„Skatepark”.

Na podstawie art.38. ust.2 ustawy z dnia 29 stycznia 2004r. Prawo Zamówień Publicznych (Dz.U.2019r.1843 z późn. zm.) Gmina Pińczów udziela odpowiedzi na zapytania o wyjaśnienie treści specyfikacji istotnych warunków zamówienia:

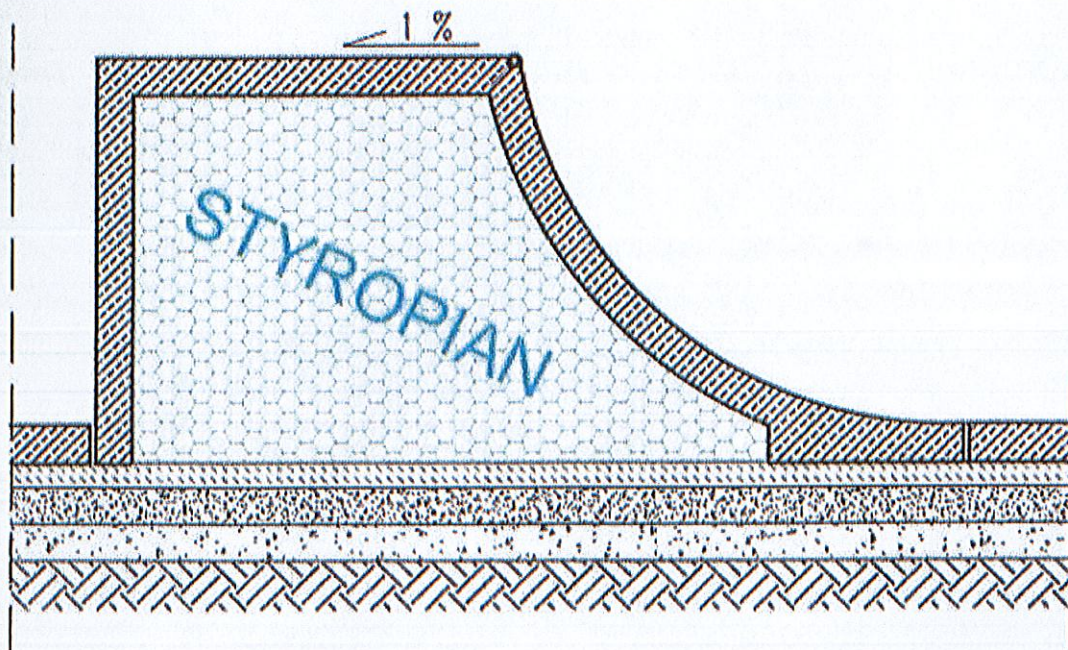
Pytanie 3. Czy Zamawiający dopuści wykonanie elementów skateparku w technologii Light Concrete?

Przeszkody wykonuje się w formie elementów żelbetowych, płyt lub ścian, zbrojonych siatką 0 8 mm (AIIIIN) o oczkach 15x15cm, beton C30/37, W-8, F150. W miejscach, gdzie wymaga tego specyfikacja przeszkody należy wbetonować profil stalowy, który ma za zadanie chronić ich krawędzie. Rdzeń (szalunek tracony) przeszkód o większych gabarytach stanowi wypełnienie ze styropianu - minimum EPS 200. Wszystkie elementy łukowe są wykonane w technologii torkretowania na mokro - beton nakładany metodą natryskową przy użyciu mieszanki recepturowej. Maszynę do natrysku betonu, musi obsługiwać osoba specjalnie do tego przygotowana, przeszkolona i legitymująca się odpowiednim uprawnieniami. Wszystkie wzorniki, szalunki do elementów łukowych oraz ściągaczki są wykonane na maszynach CNC dla uzyskania jak najmniejszych odchyłeń od docelowych gabarytów elementów. Krawędzie narażone na uszkodzenia mechaniczne, na których projekt nie przewiduje zabezpieczenia ich żadnym profilem zostają fazowane. Poprawia to trwałość krawędzi elementów skateparku oraz zwiększa poziom bezpieczeństwa jego użytkowników.

PRAWIDŁOWO WYKONANY ELEMENT ŁUKOWY

ELEMENT POSADOWIONY NA PODBUDOWIE

Odp.3. Dopuszcza się wykonanie elementów skateparku we wskazanej technologii jednak przy zachowaniu wymiarów danego urządzenia w projekcie, oraz jeśli nie zmieni to jego określonej funkcji do jazdy.
